Spørgsmål til udbuddet af Arealerne syd for Glostrup Fritidscenter

29. maj 2025

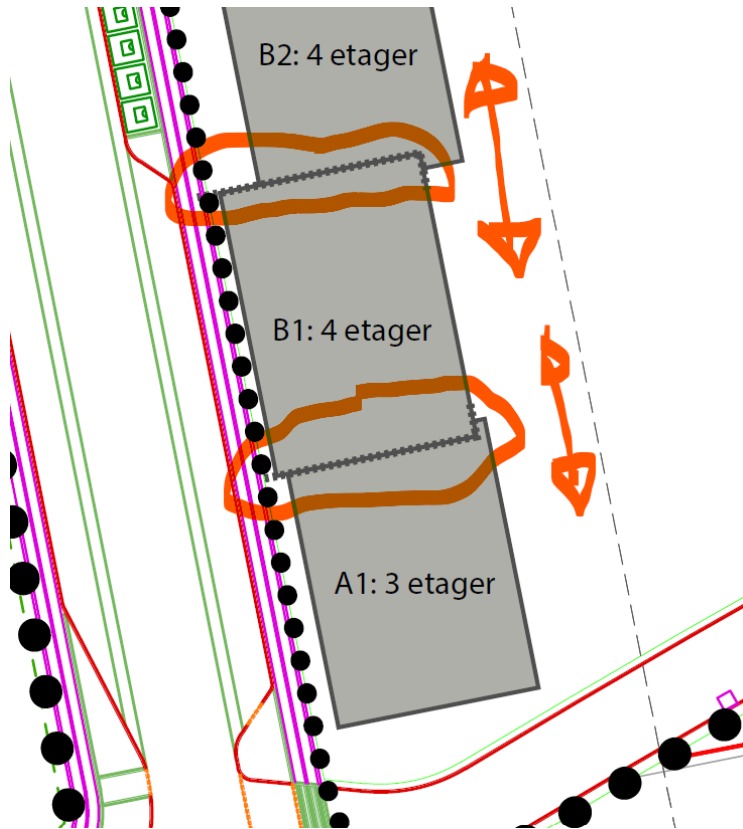
2. Kan det forudsættes, at matr.nr. 6ev i dag er tilsluttet kloaksystemet og at der ikke skal betales tilslutningsbidrag på denne ejendom?
3. Kan det forudsættes, at der ikke skal betales kloakbidrag for den del af matr. 7cs, som frastykkes og sammenlægges med den øvrige ejendom for projektet?
4. Hvordan fordeles tilslutningsbidraget ift. den del af grundene, som er tilsluttet kloaksystemet, og den del af grundene er pt. ikke er tilsluttet?

Spørgsmålene er modtaget af Glostrup Forsyning og svaret til disse spørgsmål er koordineret med Glostrup Forsyning.

Svar: Ved udstykning vil de udbudte arealer ikke længere indeholde stikledninger (være tilsluttede jf. Betalingslovens §2 stk.4) og der vil derfor skulle betales tilslutningsbidrag til nye boliger opført indenfor de to arealer B1 og B2 på samme måde som ved alle andre arealer uden tilslutning.

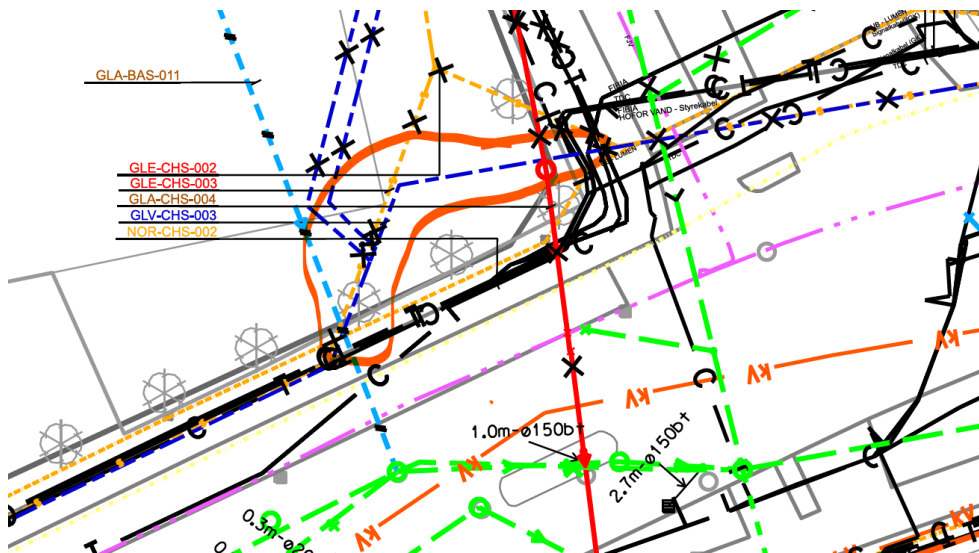
64. Er alle nedlagte ledninger markeret overkrydset. Der ser ud til at være ledninger langs Sydvestvej, der bliver liggende inde på de udbudte arealer?

Svar: Det kan oplyses, at vandleddningen vist herunder omlægges, så den erstattes af en ledning i Sydvestvej. Ved en fejl er den ikke vist afkrydset på ledningsbilaget. Den nuværende ledning ligger i 2 m dybde og vi lader den blive hvor den er, men altså nedlagt og afproppet.
